Posouzení navržené studie proveditelnosti „Rekonstrukce přístavby ZŠ Náměstí na byty“ z hlediska stavebně - statického

STATICKÉ POSOUZENÍ

Objednatel: **Město Kopřivnice - Městský úřad Kopřivnice**
Štefánikova 1163/12
742 21 Kopřivnice

Červenec 2021

PŘÍLOHA 0: OZNAČENÍ OS SLOUPŮ OBJEKTU „PŘÍSTAVBA ZŠ":

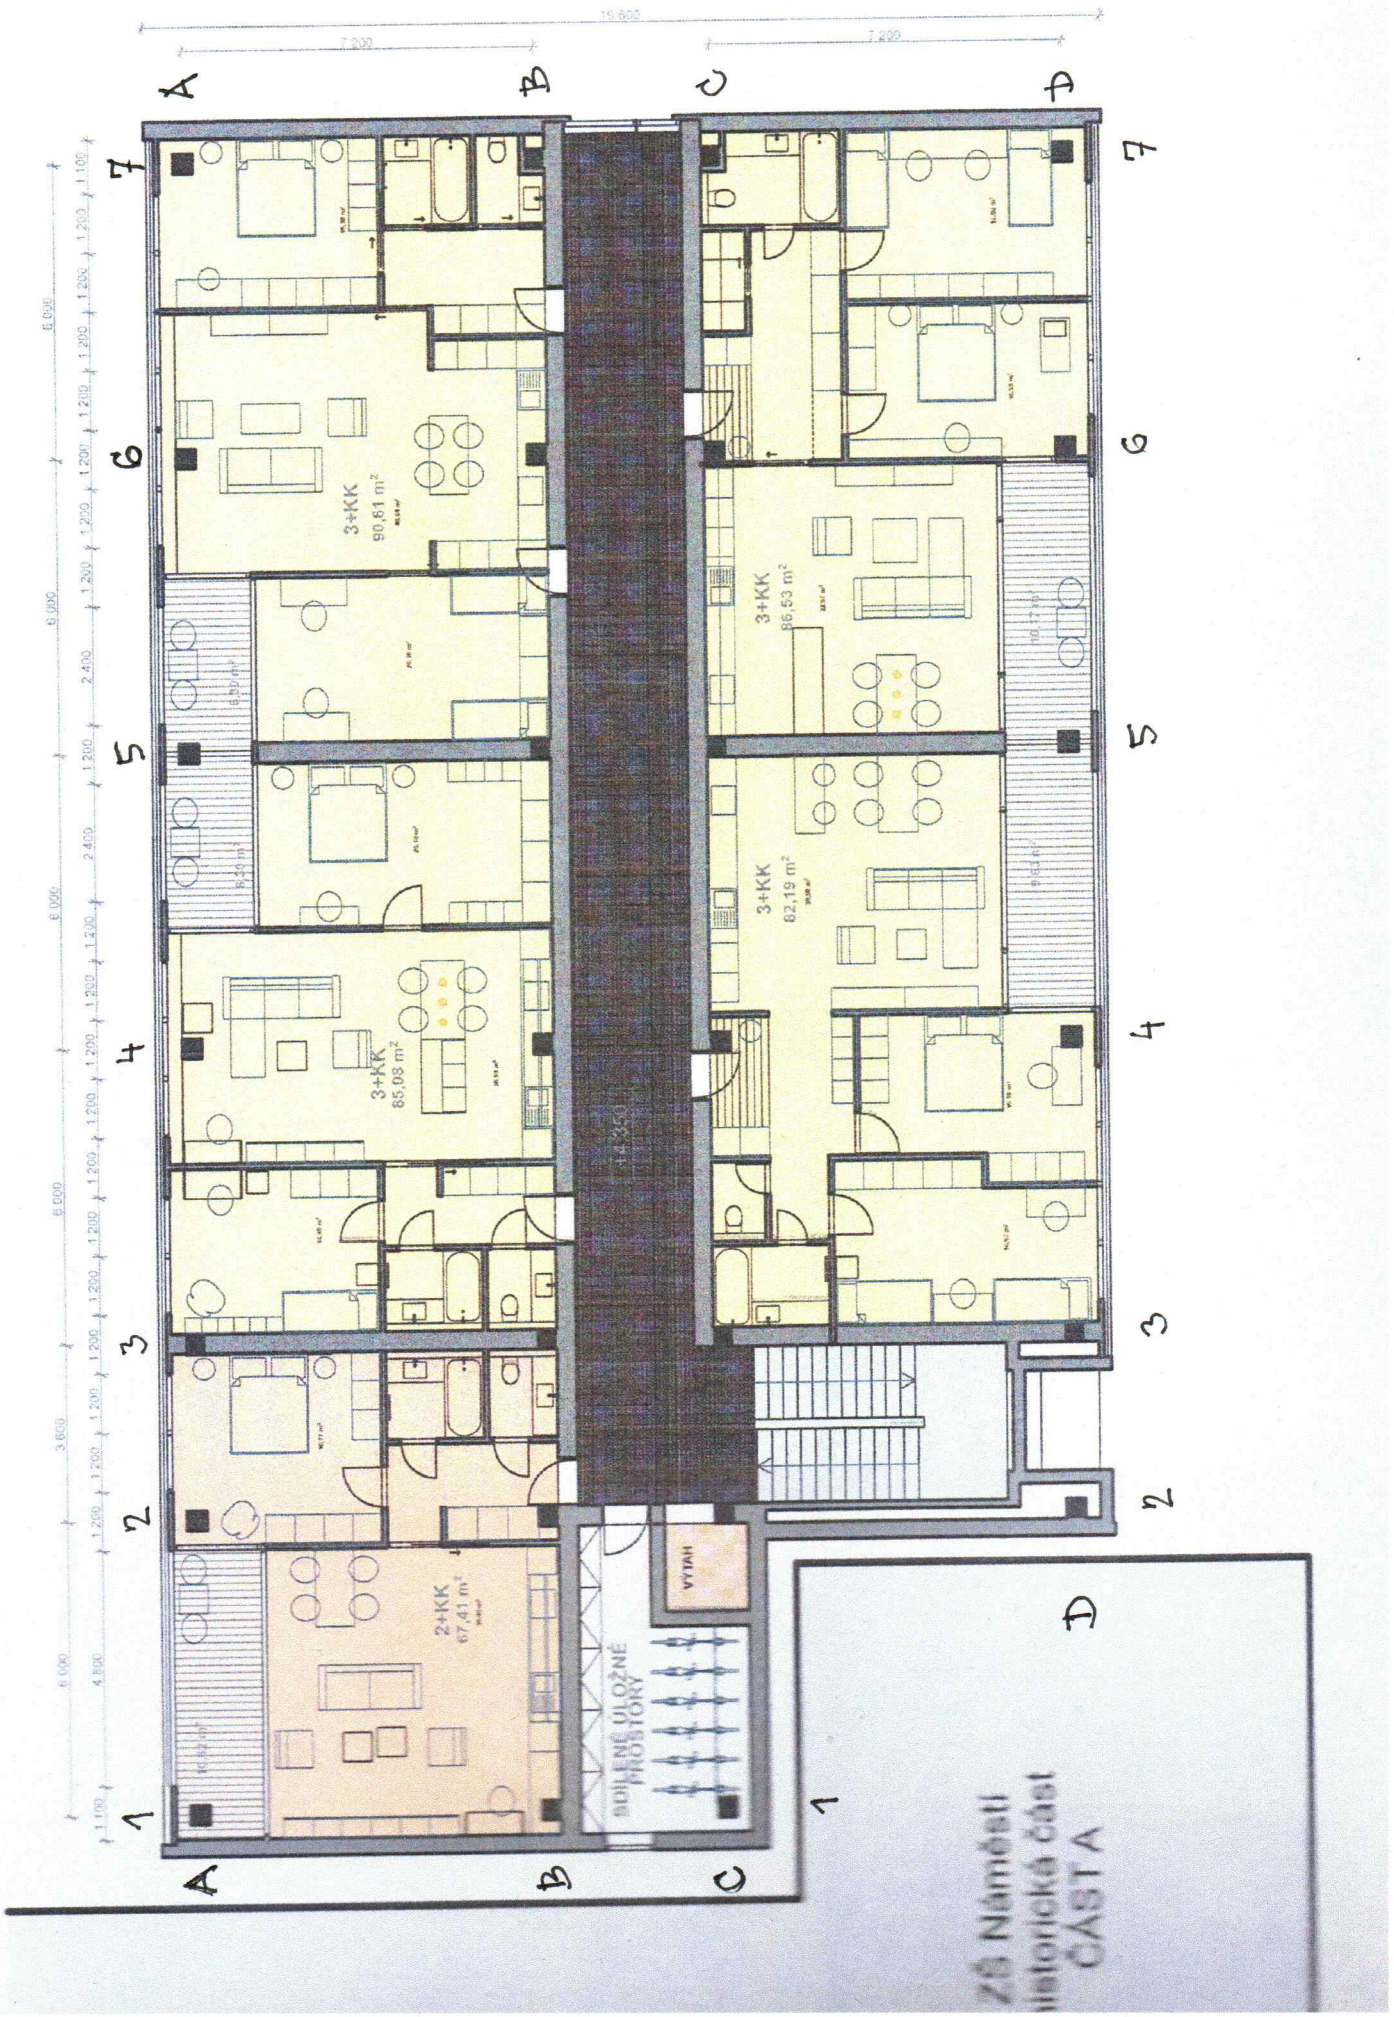
Zdá se, že v tomto podlaží, je možno a nutno zachovat všechny stávající ztužující stěny mezi sloupy C6- C7; A2 – B2 a C2 – D2.

U schodiště je nutno nakreslit i stávající žb stěnu i vlevo od schodiště mezi sloupy C2 – D2. Výtah u sloupu C2 je nutno posunout směrem ke sloupu B2 tak, aby šachta byla umístěna mimo průvlak MS-OB v ose C, tedy 600 mm od osy C. S ohledem na šířku základu v ose C 1300 mm bude nutné posunout výtahovou šachtu tak, aby její vnitřní líc byl vzdálen od osy sloupu C2 minimálně 650 mm! Toto ale představuje poměrně značný zásah do dispozice ve vyšších podlažích. Obvodový plášť suterénu (1.PP) je zatížen zemním tlakem, protože podlaha suterénu je pod úrovní upraveného terénu v okolí stavby. Obvodový plášť v 1.PP byl navržen z SPB panelů převážně O30 na celou výšku stěny a v místě oken je parapet oken vyskládán ze dvou panelů O12 délky 2,4 metru a výšky 0,8 metru uložených na sebe. Obvodový plášť 1.PP podél os D a 7 a také částečně podél os 2 a 3 je přiražen ke sloupům MS – OB. Pouze podél osy A je obvodový plášť oddálen od líce sloupů o 200 mm.

Ztužující stěnu mezi sloupy C6 – C7 zachovat stejně jako stěny A3 – B3 a C3 – D3. Ztužujících stěn je dle Směrnice ke statickému výpočtu MS–OB málo, ale zřejmě se uvažuje v příčném směru s příznivým působením štítových stěn u osy 1, 2 a 7, které jsou vyskládány z panelů SPB tl. 330 mm (skladebně 350 mm).

Ale lze doporučit doplnit betonovou nebo zděnou ztužující stěnu mezi sloupy B4 – B5 v úrovni 1.PP. Tím by byl podélný směr dobře zajištěn a využily by se tak i zděné stěny C6 – C7 a B4 – B5 v 1.NP až ve 3.NP.

V příčném směru lze uvažovat s realizací ztužujících stěn místo příček v 1.PP mezi sloupy A4 – B4 a C4 – D4. Prakticky bez dalších stavebních úprav lze uvažovat s využitím zděných stěn mezi sloupy A3 – B3 a C3 – D3 v 1.NP až 3.NP. Obdobně by se mohly využít i zděné stěny v 1.NP až ve 3.NP mezi sloupy A6 – B6 pokud by se pod nimi v 1.PP mezi sloupy A6 – B6 vybudoval ocelový ztužující rám (přibližně dle Přílohy č. 2). Tím by byl dostatečně z hlediska ztužujících stěn zajištěn i příčný směr. Toto bude ovšem záležet také na tom, jestli se nezmění dispozice bytů a tím i poloha mezibytových stěn.

PŘÍLOHA Č. 2 : PŘÍKLAD NÁHRADY ZTUŽUJÍCÍ STĚNY MS-08 ZTUŽUJÍCÍM OCELOVÝM RÁMEM

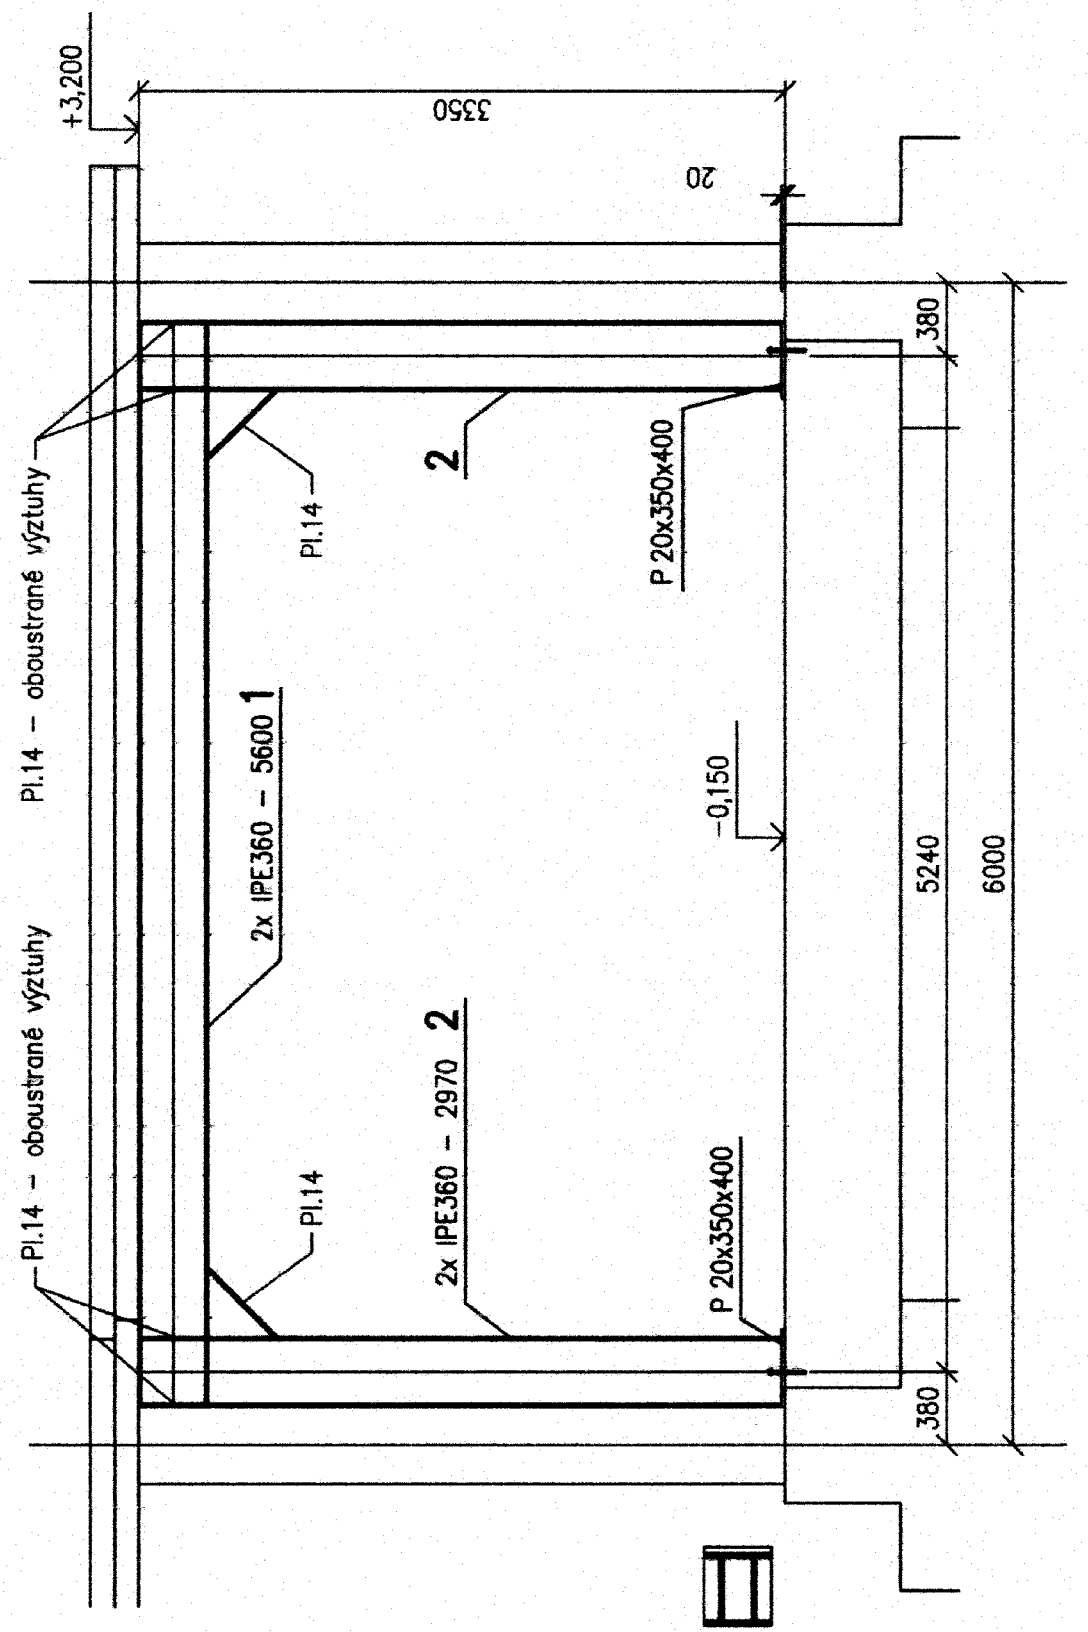
Zásahů, které do konstrukčního systému nelze v žádném případě provádět, by se dalo vymyslet velké množství. Z těch reálných bych vyjmenoval odstranění stávajících ztužujících stěn a velké přitížení stropních panelů stropní konstrukce pod střechou. Všechny podmínky a poznámky k provádění navržené rekonstrukce jsou uvedeny v předchozím textu. Tento text by měl sloužit buď k dopracování posuzované studie nebo spíše ke zpracování dalšího stupně projektové dokumentace a ta musí opět obsahovat statické posouzení nebo podrobný statický výpočet podle Vyhlášky č. 499/2006 Sb.
